Untersuchungsbericht

Bundesanstalt für Verkehr
Sicherheitsuntersuchungsstelle des Bundes
GZ: BMVIT-795.370-IV/BAV/UUB/SCH/2017

**Entgleisung Z 29266
im Bf Wiener Neustadt Hbf
am 28. März 2016**

Stellungnahme des bmvit vom 28. April 2017

Abbildung 2: Lageplan Bf Wiener Neustadt Hbf (Quelle IM)

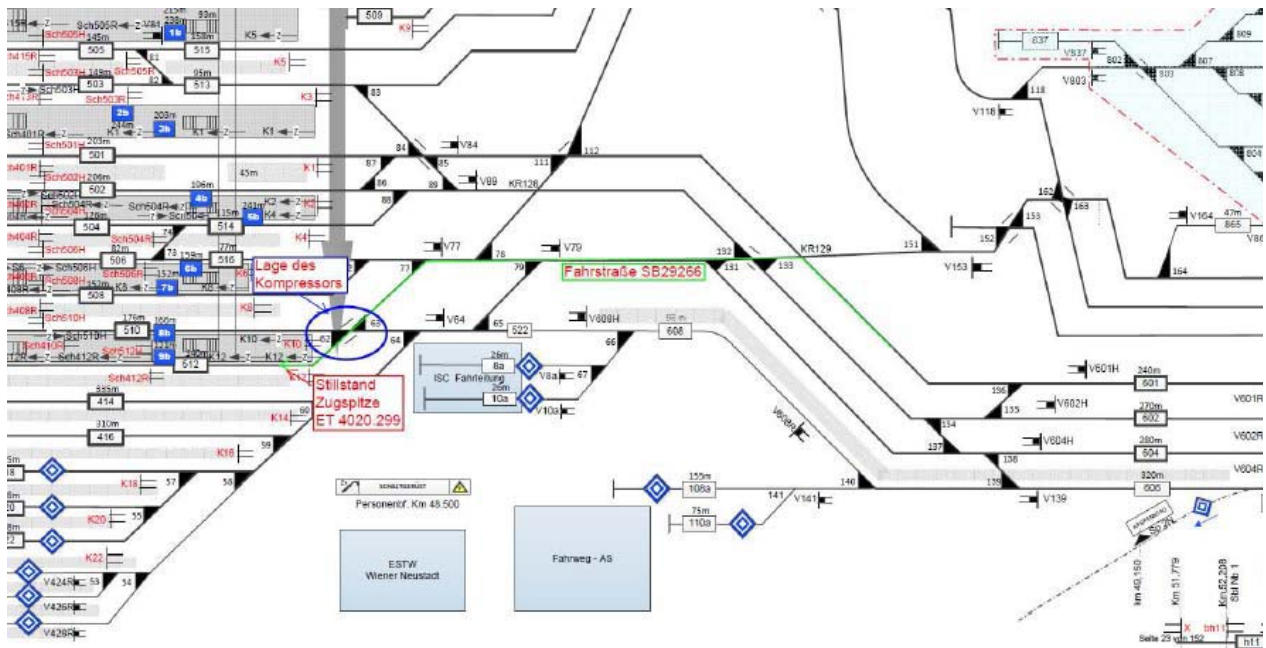
zu Punkt 1.5 Örtliche Verhältnisse:

Zum besseren Verständnis wäre es hilfreich eine Skizze der Betriebsstelle bzw. einen Auszug aus dem Lageplan einzufügen, insbesondere würde dadurch die Zuordnung der Gleise 701 und 512 erleichtert.

Anmerkung der SUB: Lageplan wurde eingefügt.
